改善箇所説明図

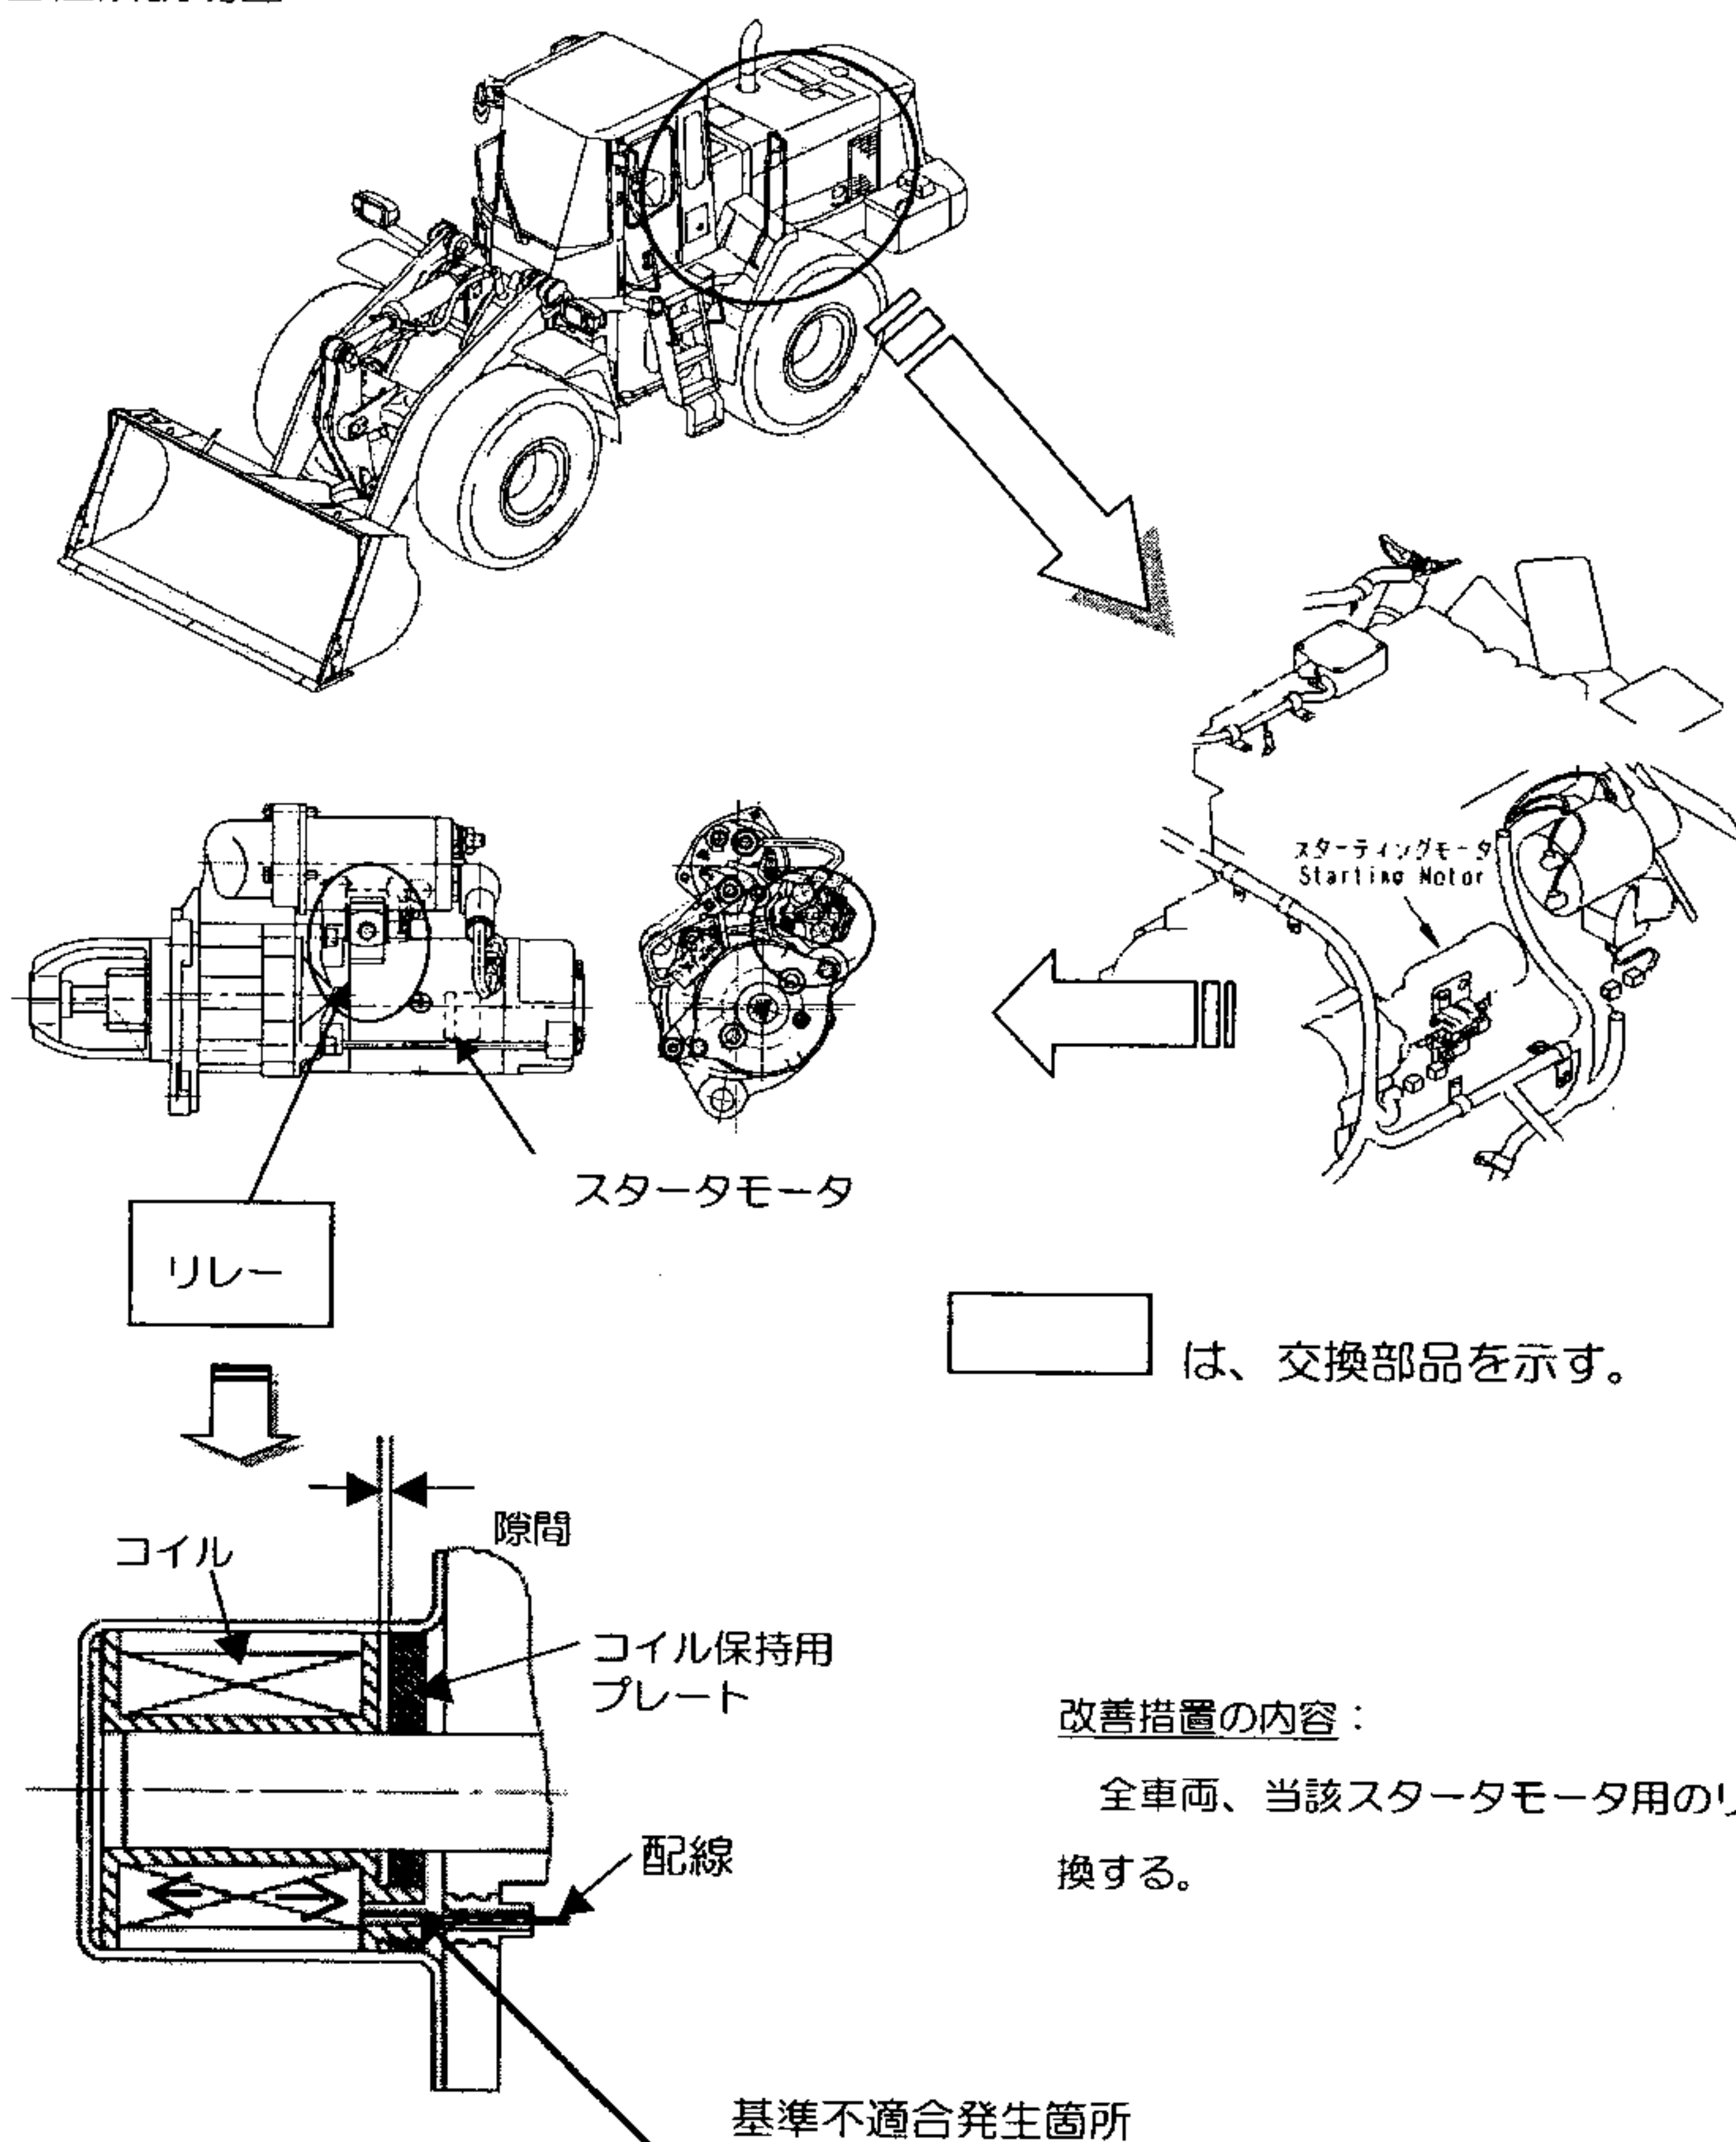
原動機のスタータモータ用リレーのコイル保持用プレートが正規の位置まで圧入されていないため、始動時のコイルのしゅう動及び走行中の振動等によりコイルががたつき、コイルの配線が断線するものがある。そのため、スタータモータが作動せず、原動機が始動不能となるおそれがある。

全車両、当該スタータモータ用のリレーを良品と交換する。

識別：スタータモータのリレー銘板の品番で識別する。
